*О выявленных недостатках
в рамках гарантийных обязательств
по договорам строительного субподряда*

По итогам проведенного 09.04.2025г. осмотра выполненных ООО «ЭлектроЭнергетика» работ по договорам строительного субподряда № МВМ/03-07-СПЗ от 04.08.2023, № МВМ/19-07-СПЗ от 04.09.2024г., направляем перечень выявленных недостатков для их устранения в рамках гарантийных обязательств. Просим направить в наш адрес график устранения согласно направленной ведомости.

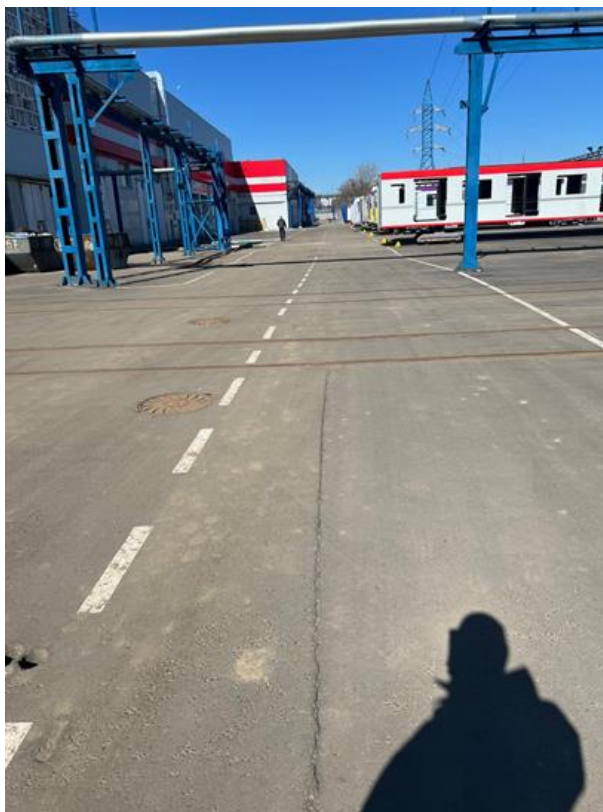
2. Шпальные ящики на участке ПК +050 – ПК 1 требуют досыпки балластным щебнем.
